CEĻU DROŠĪBAS AUDITA ATZINUMS Nr.06 AD/14-77

Projekta dokumentācijai

Brīvības ielas rekonstrukcija posmā no Lielā prospekta līdz Latgales ielai, Ventspilī

1. iespējamības
Atis Vancovičs

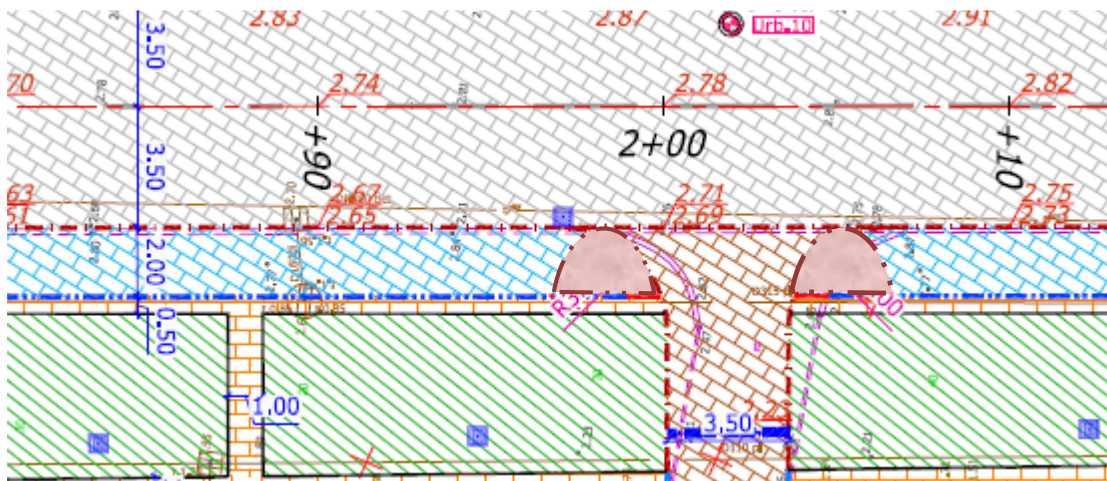
- No jauna veidojamie stāvvietu paplašinājumi pāra numuru māju pusē ir apvienoti ar pieslēgumiem. Vizuāli pieslēgumi ir veidoti citas krāsas bruģī ar apmales līniju. Taču ekspluatācijā šāds risinājums, ja ir augsts pieprasījums pēc stāvvietām, var apgrūtināt pieslēgumu lietotājus, kad automobiļi tiek savietoti blīvā rindā un daļēji aizņem pieslēguma vietu.

- 4) Jaunajiem stāvēšanas paplašinājumiem, kas apvienoti ar pieslēgumiem, ieteicams veidot izteiktāku nodalījumu no pieslēgumu vietām – piemērs attēlā (pazeminātas apmales, citas krāsas bruģa elementi).
